**Projet de création d'une centrale photovoltaïque au sol lieu dit
« Laquere » sur le territoire de la commune de Saint-Laurent-de-
Cerdans (66)
déposé par Régie Électrique Municipale Ville de Saint-Laurent-de-
Cerdans**

**Avis de l'Autorité environnementale
sur le dossier présentant le projet et comprenant l'étude d'impact
(articles L122-1 et suivants du Code de l'environnement)**

N° saisine : 2020-8215

Avis émis le : 27/02/2020

Figure 1: Localisation du projet

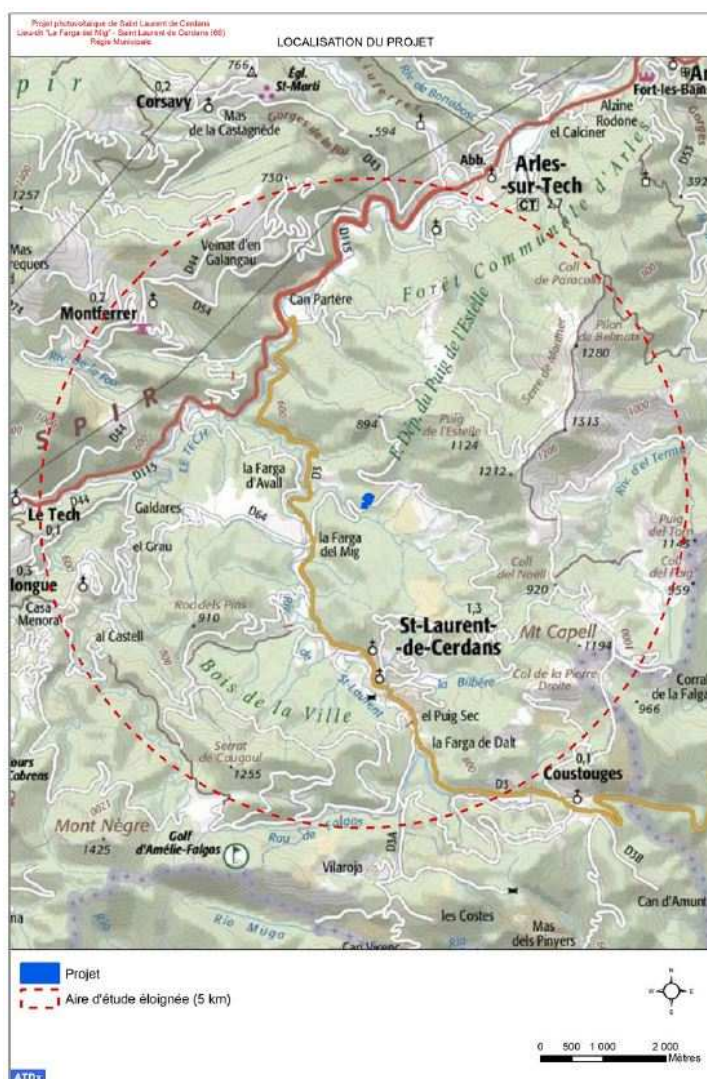
La MRAe considère que la justification de la localisation du site est insuffisante et recommande de produire une analyse à l'échelle intercommunale, afin de présenter des alternatives au regard des enjeux environnementaux et en particulier des sites plus anthropisés susceptibles d'accueillir un projet de parc photovoltaïque en accord avec les orientations nationales et régionales.
